耐震設計審査指針において求める原子炉施設の耐震設計方針について

〔案〕

24. June '04

Alt 2.

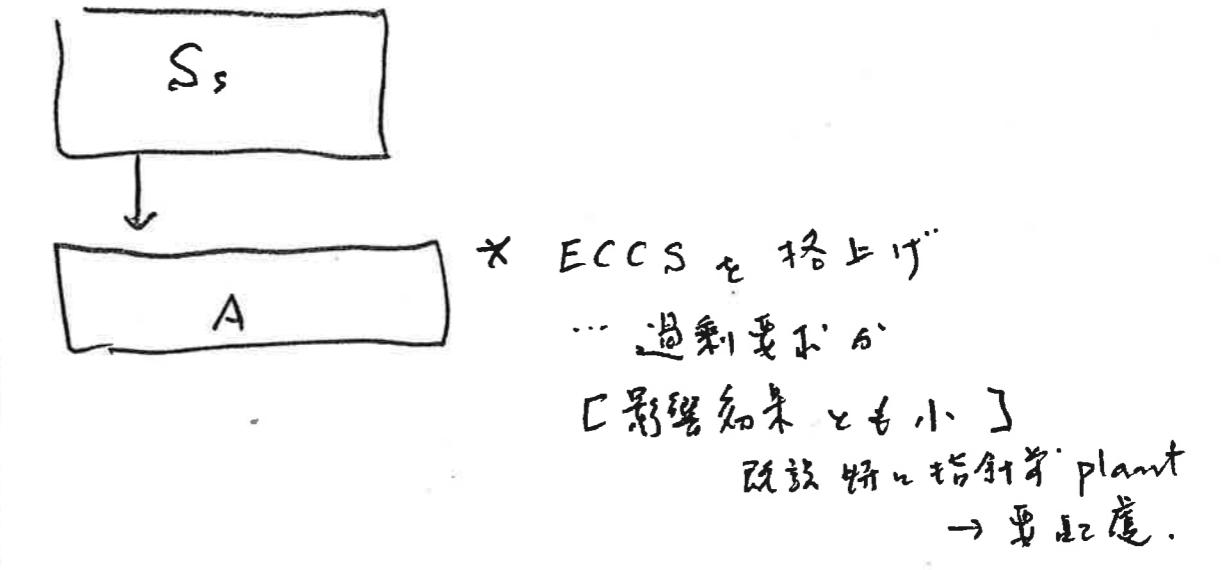
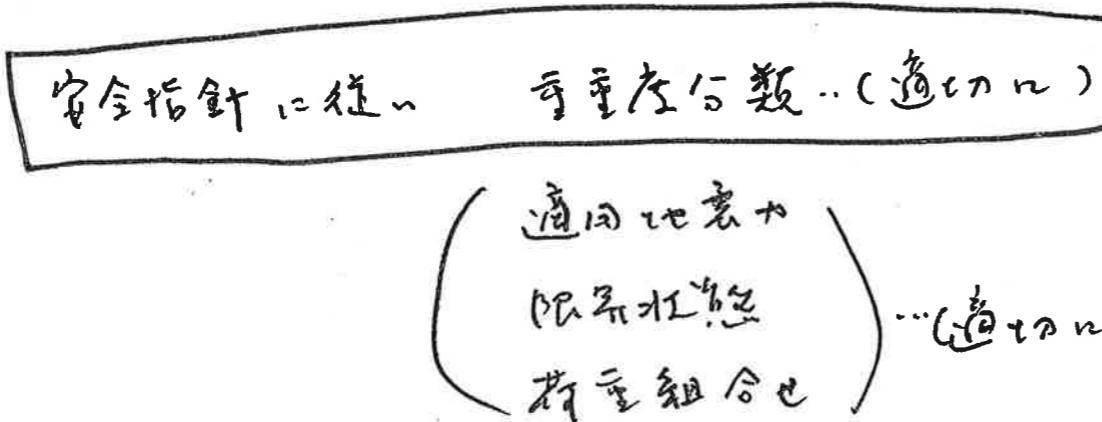
" S_d を規定せよ" \leftrightarrow class 分数で規定する
 表示する

① Beyond S_{sc} の安全余裕を規定

地盤 origin と LOCA は同じ \leftarrow 式余裕なし.
 ECCS を格上げには意義.

寄与・影響の範囲の差が $A - A_s$ ある.

S_d を規定しない場合.

- B.C class が 安全確認 (検討用).
- B.C class が取扱い解釈 (実施).
- 部材の強度と対比
- 旧 "As" が "A" の適用地帯より小さい外力で
 対応したときに容認される.
